DIFFÉRENCES VISUELLES SUR LE TENDEUR DE COURROIE 55760

INFORMATION TECHNIQUE N° 1034

Image 1: Version avec deux vis M8 x 35

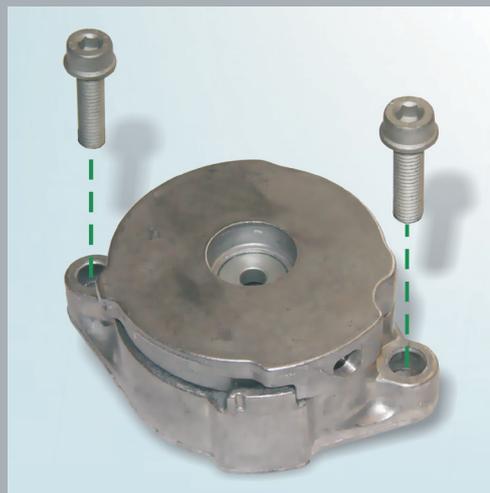
Les vis (M8 x 35) fournies par RUVILLE sont à utiliser impérativement en raison de l'extrême épaisseur de la bride du tendeur de courroie 55760 (image 1).

Lors du remplacement du tendeur de courroie 55760, les versions présentées peuvent être montées sur le véhicule. RUVILLE propose actuellement le modèle de l'image 1.

Les deux modèles répondent aux exigences techniques.
